VYSVĚTLENÍ ZADÁVACÍ DOKUMENTACE POŘ. Č. 29

EXPLANATION OF THE TENDER DOCUMENTATION No. 29

Název: / Name: **„Modernizace teplárny ŠKO-ENERGO – OB2 Kotelny“**

Questions 29.01.2024

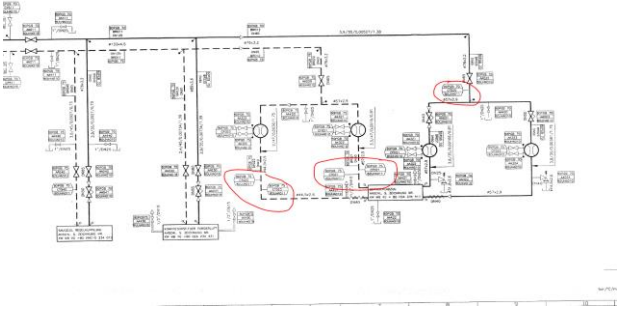
44	25.01.2024	Mechanical	Is closed cooling water available in the amount of 36,11 m3/h and dT=30C for newly delivered bottom ash feeders?
45	25.01.2024	Mechanical	■ [pozn. zadavatele: název dodavatele byl začerněn] believes last time you have sent data from main cooling water system pump/system. Could you send the data of the closed cooling water pump (part of this system presented in below P&I). Could you send us information about temperature level: bottom ash cooler (screw conveyor) inlet and outlet temperature?

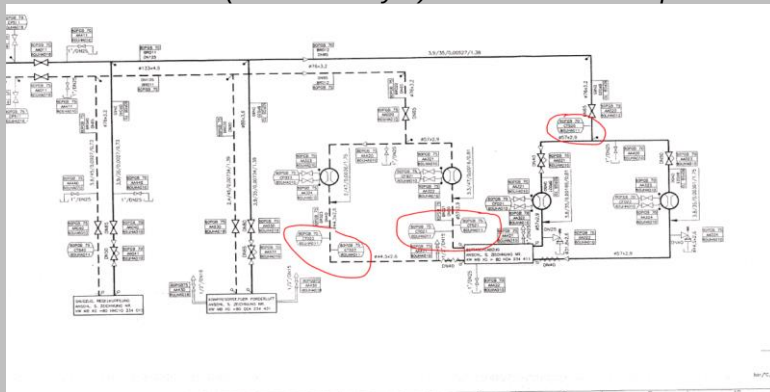
Is closed cooling water available in the amount of 36,11 m³/h and dT=30C for newly delivered bottom ash feeders?

Zadavatel tímto odkazuje na Vysvětlení zadávací dokumentace č. 23. Rozdíl mezi vstupní a výstupní chladicí vodou vnitřního uzavřeného okruhu je v rozmezí 2-4 °C v závislosti na teplotě vnějšího věžového okruhu (tedy venkovní teplotě). Průtok přes chladiče vnitřního uzavřeného okruhu je 200 kg/s (tedy 720 m³/h), a to pro vnitřní okruh chlazení bloku 80 i 90.

The Contracting Entity hereby refers to Explanation of the tender documentation No. 23. The difference between the inlet and outlet cooling water of the internal closed circuit is in the range of 2-4 °C, depending on the temperature of the external tower circuit (which depends on the outside temperature). The flow through the coolers of the internal closed circuit is 200 kg/s (720 m³/h), for the internal cooling circuits of block 80 and 90.

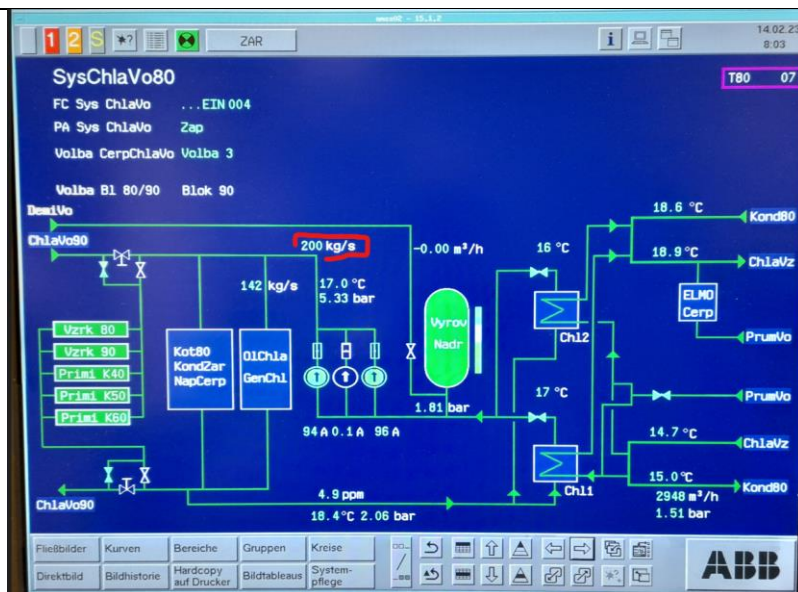
■ [pozn. zadavatele: název dodavatele byl začerněn] believes last time you have sent data from main cooling water system pump/system. Could you send the data of the closed cooling water pump (part of this system presented in below P&I). Could you send us information about temperature level: bottom ash cooler (screw conveyor) inlet and outlet temperature?

Vysvětlení zadávací dokumentace č. 23 chybné nebylo, vizte odpověď výše, kde jsou uvedena i požadovaná data. Toto ověření je rovněž patrné ze snímků z řídicích obrazovek viz obrázky níže.

Explanation of the Tender Documentation No. 23 was correct, please see the answer above, where the required data is also given. The verification is also visible from the screenshots from DCS screen.
